**PROGETTO PER IL MANTENIMENTO IN ATTIVITA'  
DI IMPIANTI PER LA LAVORAZIONE DI INERTI**

**MICROZONAZIONE SISMICA**  
CON LIVELLO 1 E LIVELLO 2 DI APPROFONDIMENTO

**CHIARIMENTI**  
AL VERBALE DELLA C.Q.A.P. DEL 17.01.2017 DEL COMUNE DI FOLIGNO

**DATA:** 27.01.2017

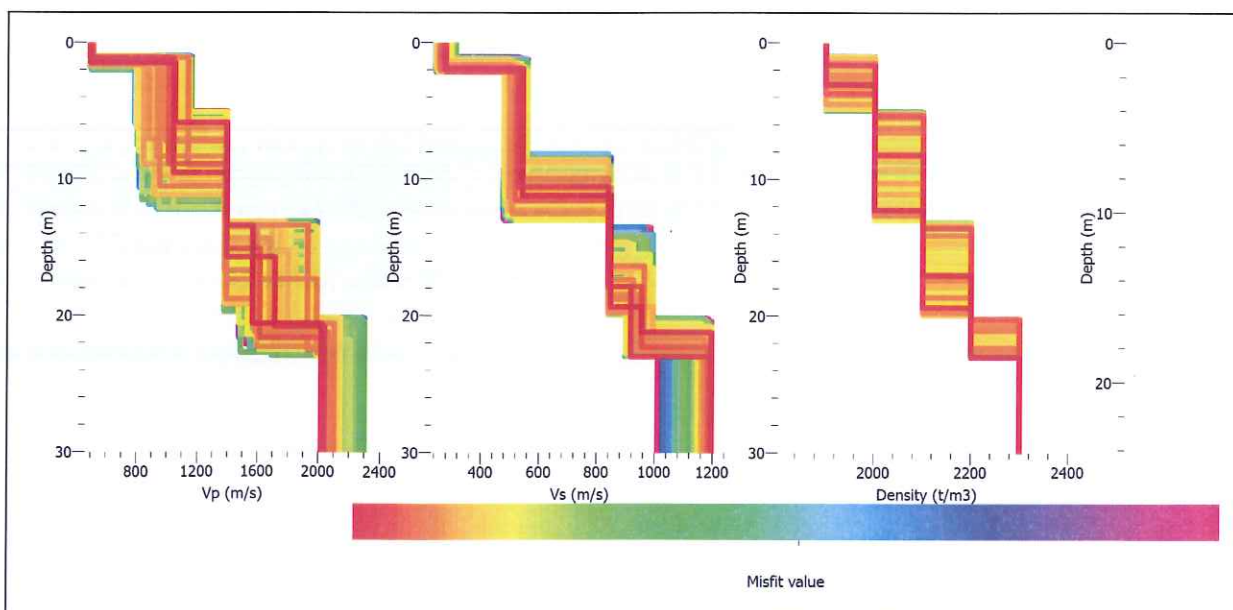
- 1) L'applicabilità del livello II, secondo quanto previsto negli "indirizzi e criteri per la microzonazione sismica" del settembre 2008, con riferimento ai profili sismici in onde P e in onde S riportati nella relazione di microzonazione che paiono non rispettare la condizione di strati piano-paralleli;
- 2) La congruenza dei dati di velocità fra onde Vs sopra il bedrock sismico (VsH) e le Vs30 calcolate;
- 3) La congruenza del valore della frequenza caratteristica di sito con i risultati delle alter indagini geofisiche/geognostiche, con l'ulteriore documentazione per la prova sismica passiva HVSR secondo la linee guida dell'OGRU.

- 1) Con l'esecuzione delle sondaggi geognostici (sondaggi con trivella a carotaggio continuo) e con le prospezioni geofisiche (profili sismici a rifrazione in onde P e in onde S) è stato effettivamente riscontrato che per la stratigrafia locale non si hanno condizioni di strati piano-paralleli.

In effetti è stato accertato che in loco sono presenti depositi sedimentari ghiaiosi di origine alluvionale, che sono sovrapposti al substrato roccioso, quest'ultimo rappresentato dai litotipi marnosi e calcareo-marnosi appartenenti alla Formazione della Scaglia Cinerea (bedrock); il bedrock è stato intercettato a partire da una profondità minima di **5,4 m** (sondaggio n°1) e massima di **12,5 m** (sondaggio n°2).

Con i profili sismici a rifrazione in onde P e in onde S è stato accertato che il bedrock sismico (materiale in cui le onde sismiche si propagano con una velocità superiore agli 800

m/s) è posto ad una profondità minima di **7,5 m** e massima di **14,5 m** dal piano di campagna.

Sebbene sia stata evidenziata una sismostratigrafia non perfettamente piano parallela è stato comunque eseguito lo studio di microzonazione sismica di livello II considerando, cautelativamente, la situazione più critica.

Per la modellazione è stata presa di riferimento la situazione derivante dalla correlazione/interpolazione dei dati ricavati con le indagini geofisiche e quelli relativi ai sondaggi geognostici. La correlazione tra i dati suddetti ha permesso di determinare con buona approssimazione la velocità delle onde S nello strato rigido più profondo che origina il contrasto di impedenza. Tale superficie di contrasto è stata quindi definita come "bedrock sismico", identificato ad una profondità di **13,5 m** a partire dalla superficie.

La profondità di **13,5 m** è stata quella che ha consentito di definire un valore di **FA** più cautelativo per la progettazione.
